Number	G5-2
Score	155 / 487
Rank	16位

減点ポイント(不良例)

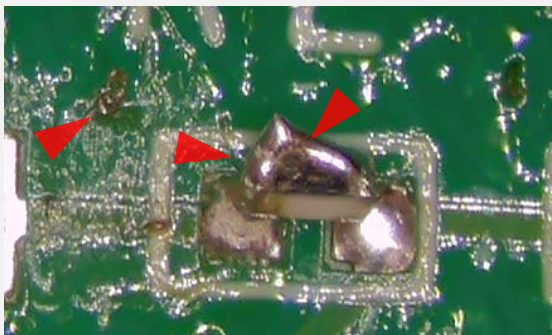
はんだ不足
IPC-A-610G 8.3.2, 8.3.5を参照

はんだ不足
IPC-A-610G 8.3.5を参照

FOD&サイドのはみ出し
IPC-A-610G 10.6.2, 8.3.2を参照

FOD&サイドのはみ出し
IPC-A-610G 10.6.2, 8.3.2を参照
